# DIRECTION DES ÉVALUATIONS ENVIRONNEMENTALES

Rapport d'analyse environnementale pour la deuxième phase du projet d'implantation de réservoirs d'entreposage au parc industriel et portuaire de Bécancour, sur le territoire de la Ville de Bécancour par Servitank inc.

Dossier 3211-19-011

Le 3 février 2009

Figure 4. Représentation du scénario ayant la plus grande conséquence possible - Formation d'un nuage toxique suite au déversement de méthanol

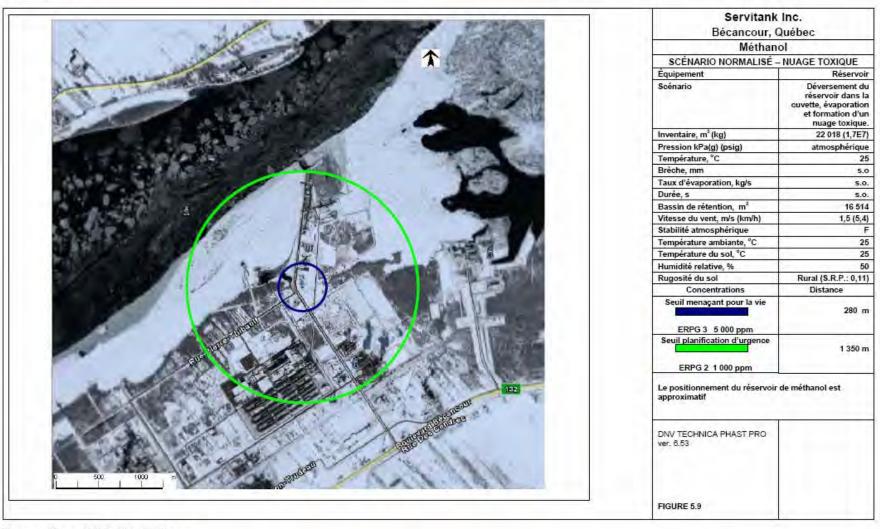
Le scénario ayant la plus grande conséquence, et donc avec les plus grandes distances, est la formation d'un nuage toxique à la suite d'un déversement de méthanol (voir figure 4). Dans tous les scénarios, les distances des conséquences mentionnées ci-dessus ne dépassent pas les limites du parc industriel et portuaire de Bécancour. Soulignons que la zone du parc industriel englobe la moitié de la largeur du fleuve Saint-Laurent.

Les conséquences du pire scénario jugé crédible, soit le scénario alternatif de la formation d'un nuage toxique de benzène, s'étendent sur une zone d'un rayon de 670 m. La plus grande conséquence parmi toutes celles présentées est la formation d'un nuage toxique à la suite d'un déversement de méthanol (scénario normalisé) et s'étend sur une zone d'un rayon de 1 350 m (figure 4). Puisque la plus grande conséquence demeure toujours dans les limites du parc

industriel et que l'habitation la plus proche se situe à 2,1 km du site de Servitank, soit à 750 m de ce pire scénario normalisé ( $2\,100$  m  $-\,1\,350$  m), nous concluons que le projet est acceptable au niveau des risques d'accidents technologiques majeurs.
